REALIZZAZIONE DI UNA CASSA DI ESPANSIONE PER LAMINAZIONE DELLE PIENE E ACCUMULO IDRICO A SCOPO IRRIGUO CAVO BONDENO IN COMUNE DI **NOVELLARA (RE) - CODICE 518/5**

ALLEGATI: Allegato n. Titolo: **RELAZIONE DI RISPOSTA** ALLE RICHIESTE DI INTEGRAZIONI **DOCUMENTALI** Oggetto:

Realizzazione di una cassa di espansione per laminazione delle piene e accumulo idrico a scopo irriguo Cavo Bondeno Comune di Novellara (RE)

Foto n.1 – vista da monte ed all'imbocco del Cavo Baciocca sotto alla ferrovia medinante manufatto in precarie condizioni statiche.

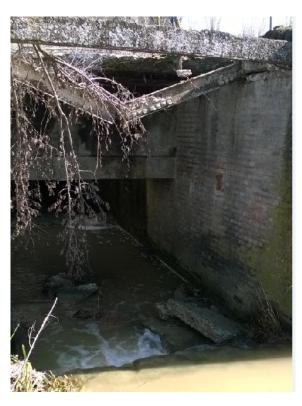
nello stato attuale, sono già presenti, con andamento parallelo alla ferrovia, l'alveo del Dugale della Vittoria e del Cavo Baciocca, corsi d'acqua demaniali facenti parte del reticolo artificiale in gestione allo scrivente Consorzio. Trattandosi di cavi di scolo di bonifica ai sensi delle norme vigenti tra i predetti alvei e la struttura ferroviaria esiste, a partire dal ciglio superiore in destra idraulica di entrambi i cavi di scolo, una fascia di rispetto dei suddetti cavi di scolo di 5 ml destinata al passaggio dei mezzi consortili ed al deposito di materiali per la sorveglianza e la manutenzione idraulica ai sensi dell'art.140 lett. E) del R.D. n.368 del 08/05/1904 così come modificato dal comma 7 dell'art.14 delle NTA del PAI (Piano di Assetto Idrogeologico).

Il Cavo Baciocca riceve il Dugale della Vittoria a monte della ferrovia per poi sottopassare mediante manufatto di tombamento ad arco realizzato in muratura di laterizio e successivamente prolungato per circa 8,00 m verso monte mediante una, ora, fatiscente struttura scatolare in laterizio.

- <u>nello scenario di progetto</u>, si mantiene a cielo aperto l'alveo del Dugale della Vittoria e di conseguenza l'attuale parallelismo tra il cavo di bonifica e l'infrastruttura ferroviaria ed il manufatto sottopassante alla stessa ferrovia. Quest'ultimo verrà prolungato verso monte e unito alla nuova "vasca di scarico" di cui si dirà successivamente.

Le modifiche riguardano l'alveo del Cavo Baciocca, nel tratto parallelo alla ferrovia, che verrà interrato e la realizzazione di manufatti per lo scarico delle acque provenienti dalla cassa di espansione nel Dugale della Vittoria e più precisamente:

- o una "vasca di scarico" a cielo aperto e interrata in c.a. costituita da muri di sostegno verticali e soletta di fondazione per convogliare le portate in uscita dal bacino di laminazione verso il tombinamento ferroviario.
- o oltre alla vasca, a protezione dall'erosione, il rivestimento con massi da scogliera delle scarpate del Dugale della Vittoria in corrispondenza dell'ingresso nel sottopassaggio ferroviario,
- o verrà demolito, in quanto fatiscente, per circa 8,00 m. a partire da Sud verso Nord, l'attuale manufatto di copertura del Cavo Baciocca e sostituito da una sezione scatolare in c.a. interrata idonea a resistere ai carichi stradali.

- o si elimina la struttura in c.a. e muratura laterizio in precarie condizioni statiche presente all'ingresso del sottopasso ferrovia, sostituendolo da uno scatolare coperto in c.a. in grado di sopportare i carichi stradali.
